OPWEKKEN VAN DUURZAME ENERGIE DOOR THERMISCHE CONVERSIE VAN STAPELBARE PLUIMVEEMEST

AANVULLING OP DE GECOMBINEERDE VERGUNNINGAANVRAAG EN HET MILIEUEFFECTRAPPORT

Stichting Duurzame Energieproductie
Pluimveehouderij (DEP)

FEBRUARI 2000

Figuur 2.1: Opwarming van de Noordoever van het Hollandsch Diep, afhankelijk van de thermische lozing van Shell en EPZ, alsmede van het rivierdebiet

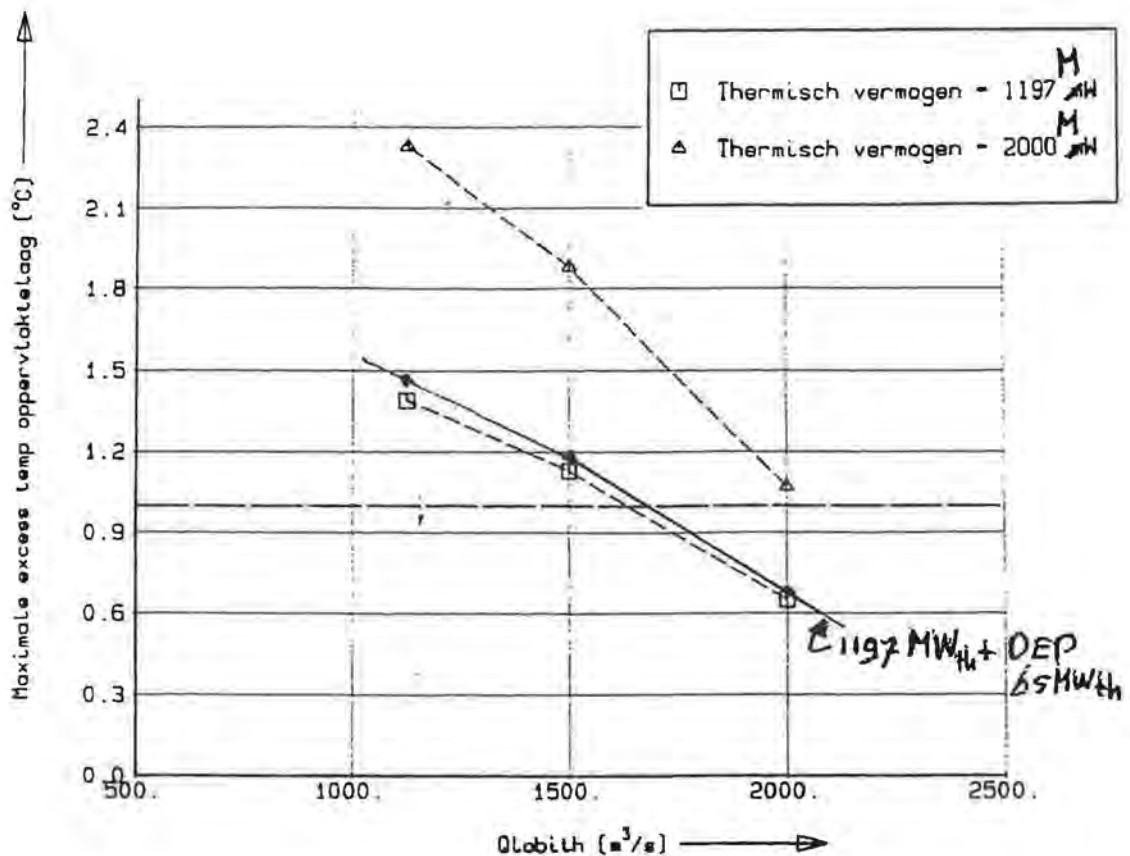
Ook blijkt een gerichte interpolatie mogelijk, aan de hand van in de WL-studie van februari 1993 uitgevoerde berekeningen ten aanzien van de gevolgen van een verdubbeling van de thermische belasting (hoofdstuk 5). In onderstaande figuur (figuur 5.1 uit genoemde WL-studie) is aangegeven welke invloed een toename van de thermische lozing met 65 MW heeft op de temperatuur aan de Noordzijde van het Hollandsch Diep, afhankelijk van het rivierdebiet bij Lobith.

Uit de figuur kan afgeleid worden dat bij een toename van de thermische lozing met 65 MW het debiet Q_{Lobith} waarbij de opwarming van 1°C aan de Noordoever optreedt, circa 1700 m³/s bedraagt in plaats van 1650 m³/s.

In dit verband kan opgemerkt worden, dat ook het debiet Q_{Lobith} van 1700 m³/s nog ligt beneden het debiet van 1850 m³/s, zoals gehanteerd in de vergunningvoorschriften van de WKC van EPZ.
